**AVIS RELATIF À LA PROTECTION
CONTRE LES EVENTUELS EFFETS NOCIFS ET NUISANCES
PROVOQUÉS PAR LES RAYONNEMENTS NON IONISANTS
GÉNÉRÉS PAR DES ANTENNES ÉMETTRICES STATIONNAIRES**

Commune : PONT-A-CELLES - Exploitant : ORANGE

Référence exploitant : 295C1_2 / 32295C1_2 / 42295C1_2 / 52295C1_2

Rapport n° 3190 / 2023

Figure 1 : Vue en plan des lieux de séjour et des points de contrôle

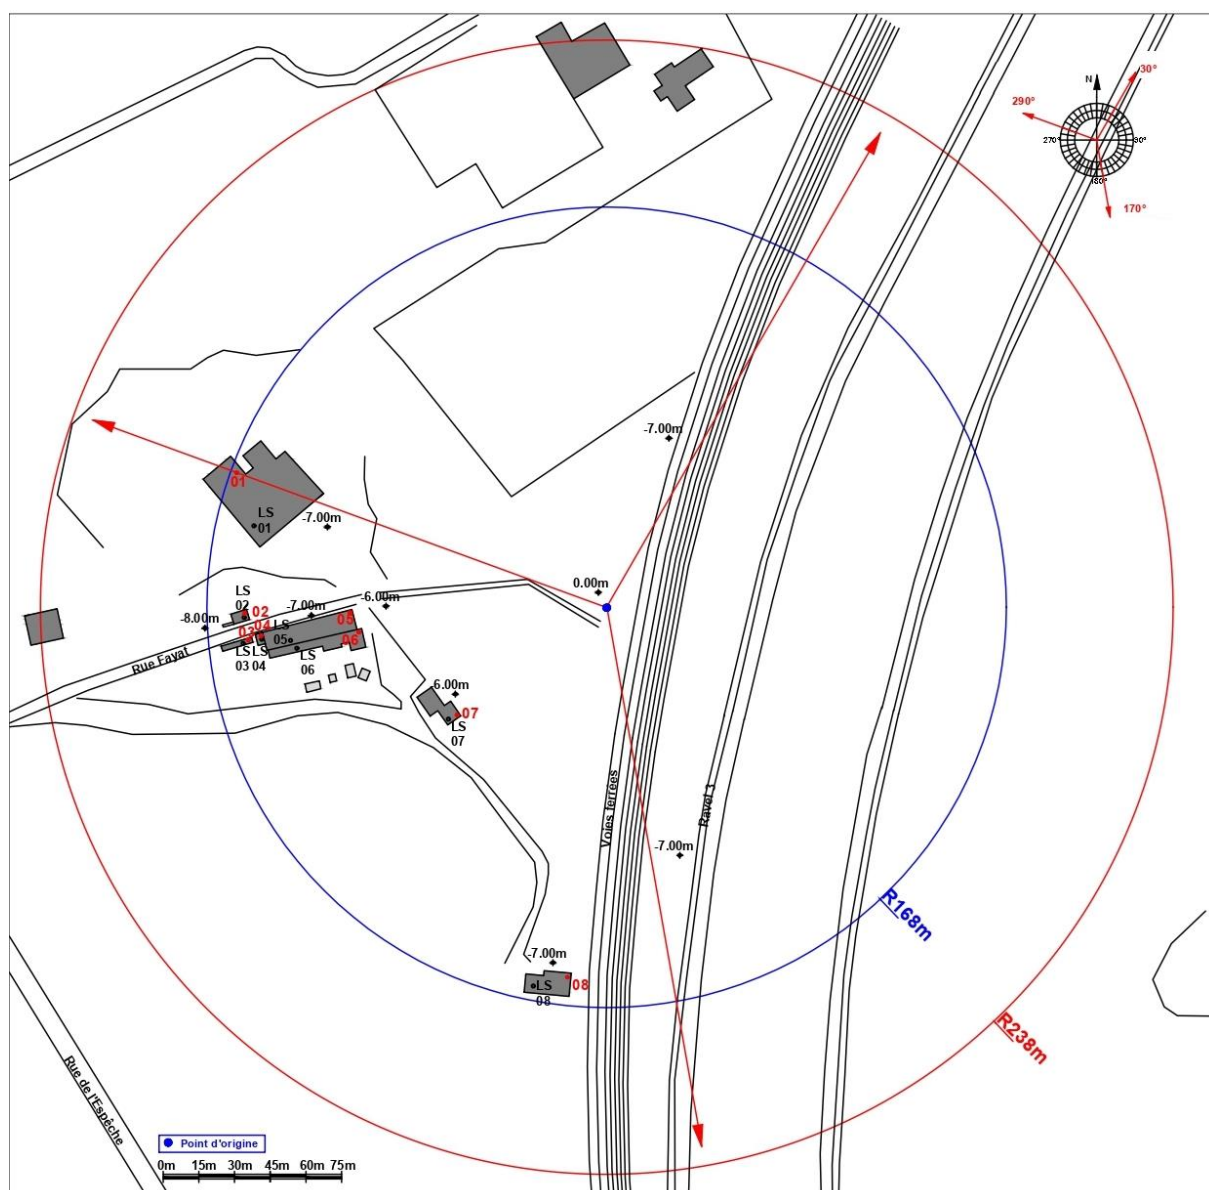
Les fréquences d'émission, la puissance rayonnée par chacune des antennes et leur gain permettent de déterminer le rayon de la zone à analyser. Tout dépassement de la limite par installation est exclu en dehors de cette zone. Le tableau 2 reprend les 35 LS² pour lesquels l'indice d'exposition est le plus élevé. Les différentes colonnes indiquent :

- le numéro du point de contrôle repris sur un des plans de la figure 1;
- le numéro du LS dans lequel se trouve le point de contrôle de la 1^{ère} colonne ;
- l'atténuation d'obstacle prise en compte pour le calcul de l'indice d'exposition dans le LS ;
- le résultat du calcul de l'indice d'exposition.

N° point de contrôle	LS	Atténuation (dB)	Indice d'exposition relatif à la limite par installation IE_i
2	LS02	3,0	0,096
1	LS01	3,0	0,084
8	LS08	3,0	0,075
5	LS05	3,0	0,064
4	LS04	3,0	0,054
3	LS03	3,0	0,053
6	LS06	3,0	0,009
7	LS07	3,0	0,003

En ce qui concerne les antennes de l'installation mentionnées dans le tableau 1, la distance maximale à laquelle la limite pourrait être atteinte, à l'extérieur, est égale à 70,0 m. S'il n'y a pas de LS à une distance inférieure, les antennes respectent forcément la limite d'immission.

Dans le cas des LS situés à l'intérieur des bâtiments, une atténuation d'obstacle est prise en compte et il en résulte que la distance maximale à laquelle la limite pourrait être atteinte se réduit à 49,6 m.

Figure 2 : Vue en plan des installations d'antennes dans un rayon de 300 mètres autour de l'installation faisant l'objet de la demande d'avis

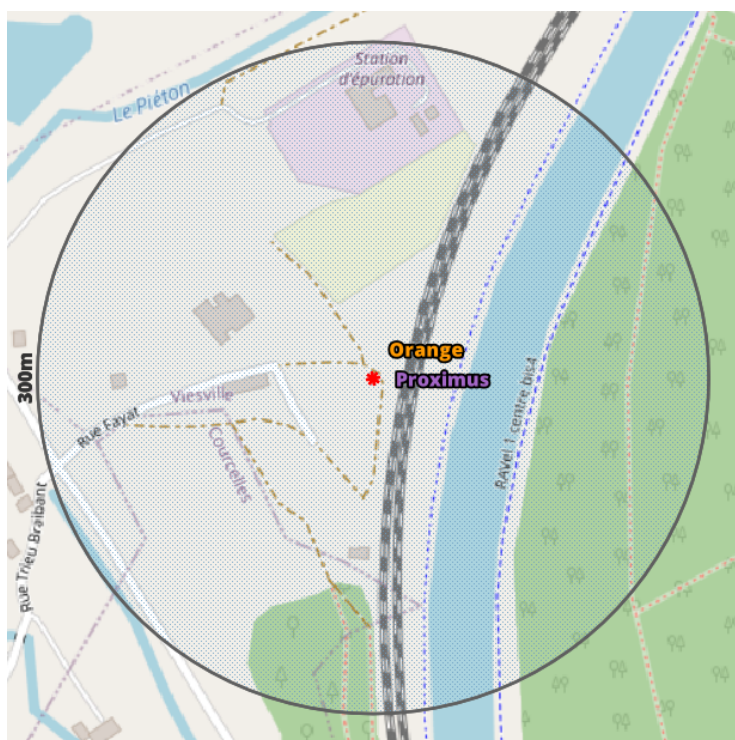
Le plan en projection verticale de la figure 2 indique la localisation des antennes actives éventuelles visées par le décret et situées dans un rayon de 300 mètres autour de l'installation référencée dans le paragraphe 2. Les données de localisation de ces antennes et les avis correspondant sont accessibles via le cadastre en ligne des antennes émettrices stationnaires⁶.

Compte tenu du nombre d'installations localisées dans la figure 2, il apparaît que l'intensité du rayonnement électromagnétique généré, dans les lieux de séjour situés à proximité de l'installation référencée dans le paragraphe 2, par l'ensemble des antennes émettrices stationnaires de l'ensemble des exploitants du même site d'antennes émettrices stationnaires respecte la limite fixée à l'article 4, § 2 du décret.
